# 泊発電所3号炉 基準津波に関するコメント回答

令和6年3月22日  
北海道電力株式会社

# 本資料の説明概要

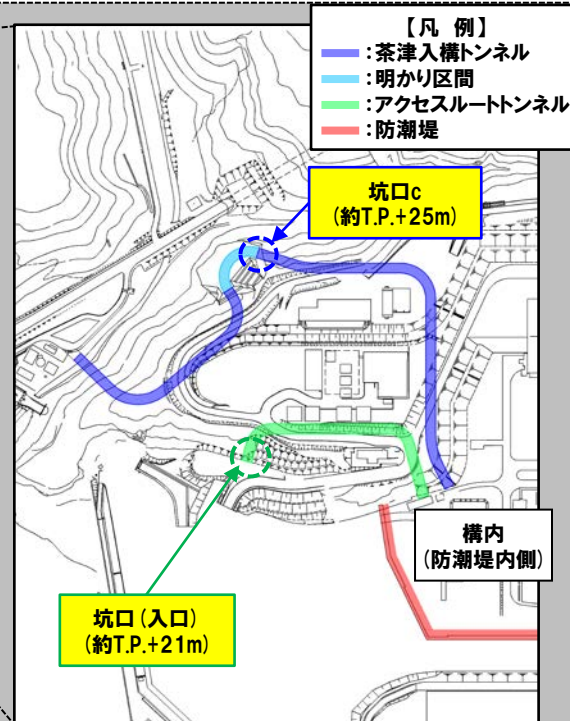
No	指摘事項
28	敷地外から敷地内へのアクセス道路については、計画内容によっては、当該道路が津波侵入経路となり基準津波策定における評価点の追加が必要になることも考えられるため、今後、アクセス道路の計画に基づき、津波評価への影響を説明すること。
30	茶津入構トンネルの入口、明かり区間の出入口、アクセスルートトンネルの入口等の評価点について、日本海東縁部に想定される地震に伴う津波と陸上地すべり(川白)による津波との組合せを考慮した基準津波の波源の選定を説明すること。

※1:「茶津入構トンネルの坑口」は、下図の「坑口c」を示す。

➢ アクセスルートトンネルの坑口※2(標高:約T.P.+21m)

※2:「アクセスルートトンネルの坑口」は、下図の「坑口(入口)」を示す。

※茶津入構トンネルは、設計が確定したことから最新の図面を反映している。
